Institut scientifique
de service public

**AVIS RELATIF À LA PROTECTION
CONTRE LES EVENTUELS EFFETS NOCIFS ET NUISANCES
PROVOQUÉS PAR LES RAYONNEMENTS NON IONISANTS
GÉNÉRÉS PAR DES ANTENNES ÉMETTRICES STATIONNAIRES
Commune : SAINT-NICOLAS (LG.) - Exploitant : TELENET GROUP
Référence exploitant : LG2069A**

Rapport n° 2224 / 2023

Figure 1 : Vue en plan des lieux de séjour et des points de contrôle

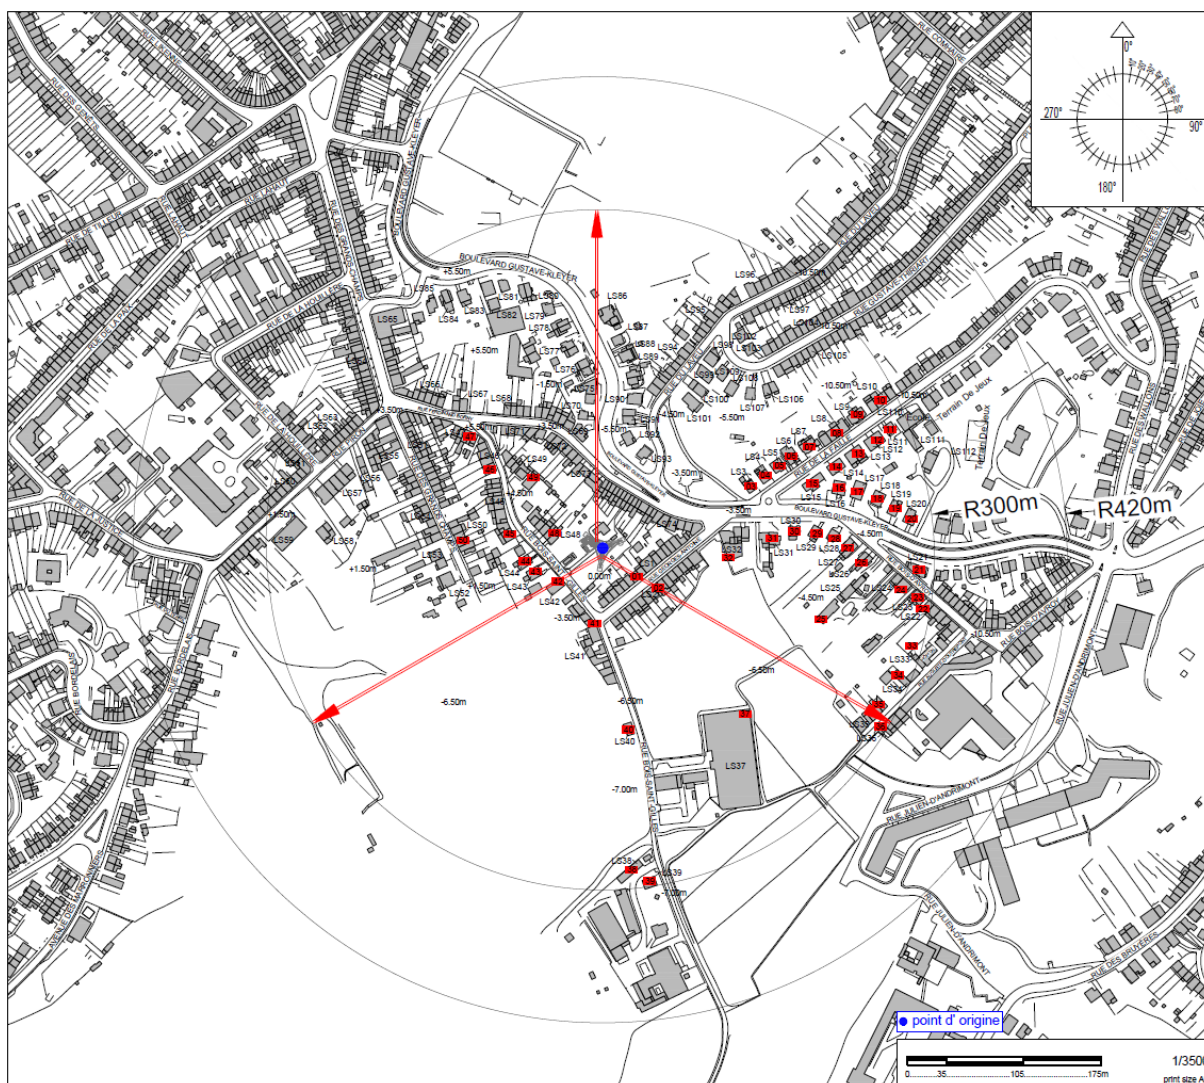
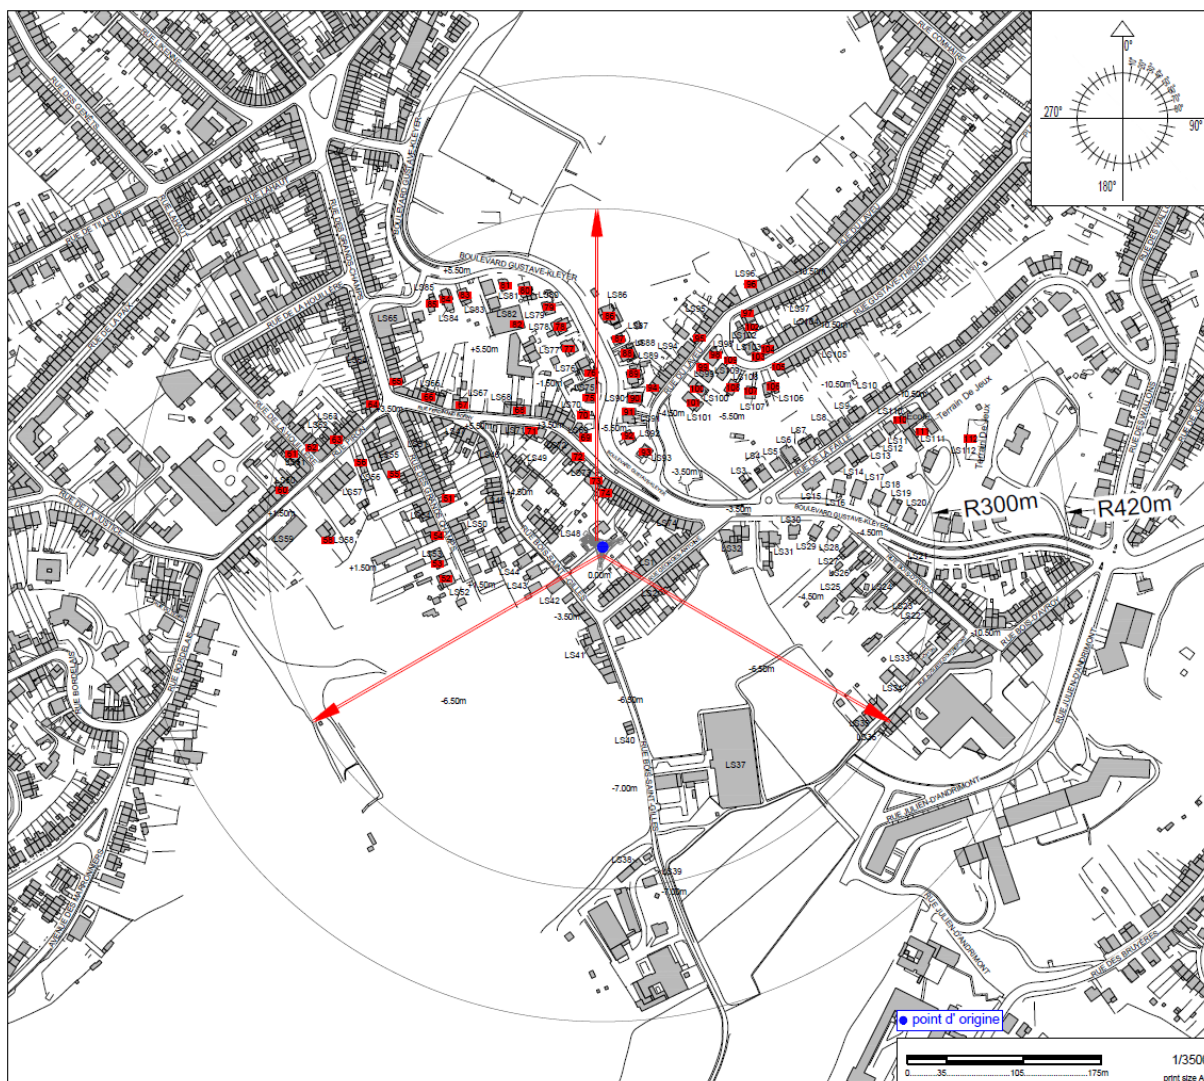
Les fréquences d'émission, la puissance rayonnée par chacune des antennes et leur gain permettent de déterminer le rayon de la zone à analyser. Tout dépassement de la limite par installation est exclu en dehors de cette zone. Le tableau 2 reprend les 35 LS² pour lesquels l'indice d'exposition est le plus élevé. Les différentes colonnes indiquent :

- le numéro du point de contrôle repris sur un des plans de la figure 1;
- le numéro du LS dans lequel se trouve le point de contrôle de la 1^{ère} colonne ;
- l'atténuation d'obstacle prise en compte pour le calcul de l'indice d'exposition dans le LS ;
- le résultat du calcul de l'indice d'exposition.

En ce qui concerne les antennes de l'installation mentionnées dans le tableau 1, la distance maximale à laquelle la limite pourrait être atteinte, à l'extérieur, est égale à 173,9 m. S'il n'y a pas de LS à une distance inférieure, les antennes respectent forcément la limite d'immission.

Dans le cas des LS situés à l'intérieur des bâtiments, une atténuation d'obstacle est prise en compte et il en résulte que la distance maximale à laquelle la limite pourrait être atteinte se réduit à 123,1 m.

Les résultats de l'évaluation décrite au paragraphe 4 indiquent que les antennes émettrices stationnaires de l'installation faisant l'objet du présent avis ne produisent pas, dans un lieu de séjour, un rayonnement électromagnétique maximum supérieur aux limites fixées à l'article 4 du décret.

Figure 2 : Vue en plan des installations d'antennes dans un rayon de 300 mètres autour de l'installation faisant l'objet de la demande d'avis

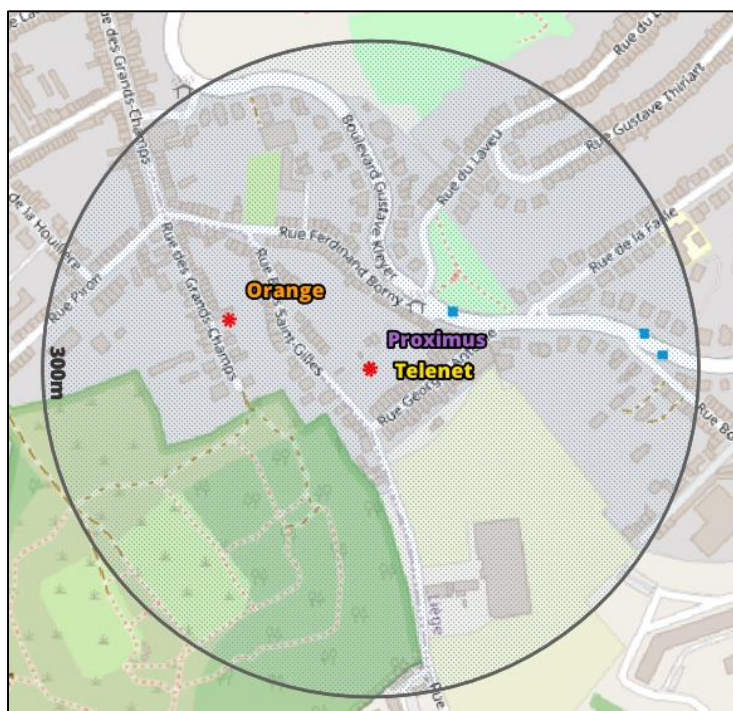
Le plan en projection verticale de la figure 2 indique la localisation des antennes actives éventuelles visées par le décret et situées dans un rayon de 300 mètres autour de l'installation référencée dans le paragraphe 2. Les données de localisation de ces antennes et les avis correspondant sont accessibles via le cadastre en ligne des antennes émettrices stationnaires⁶.

Compte tenu du nombre d'installations localisées dans la figure 2, il apparaît que l'intensité du rayonnement électromagnétique généré, dans les lieux de séjour situés à proximité de l'installation référencée dans le paragraphe 2, par l'ensemble des antennes émettrices stationnaires de l'ensemble des exploitants du même site d'antennes émettrices stationnaires respecte la limite fixée à l'article 4, § 2 du décret.
